## FIAT 1.6 MOTORES DE GASOLINA / TRANSMISIÓN SÍNCRONA / INFORMACIÓN SOBRE EL TENSOR

#### REF. GATES:

5432XS y kits relacionados.

# TECHNICAL BULLETIN 014

FIG. 4

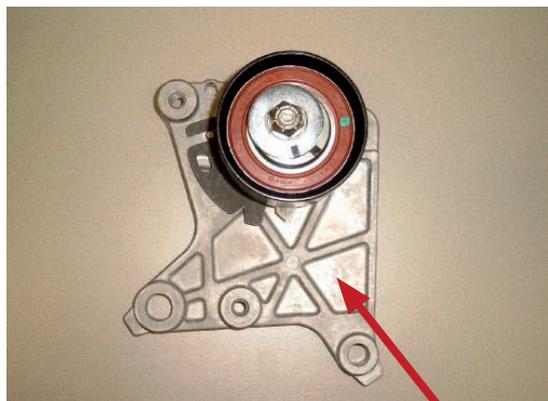
La Fig. 4 y la Fig. 5 muestran la última versión del tensor fijado en el soporte.

Normalmente este soporte (C) está montado en el bloque del motor y no necesita ser retirado.

FIG. 5

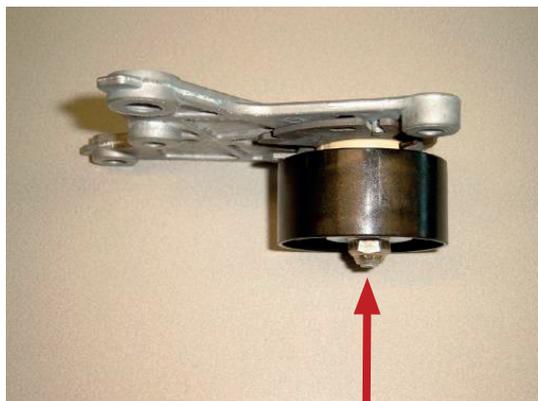
Puede ser que el tensor que todavía está en el vehículo sea del modelo antiguo. No hay ningún problema en instalar la última versión del tensor con el espárrago y la tuerca antiguos. Aunque la profundidad del orificio de fijación (A) del tensor es mayor y el espárrago es igual, sigue habiendo espacio suficiente en este para ajustar correctamente la tuerca, véase la Fig. 5 (B).
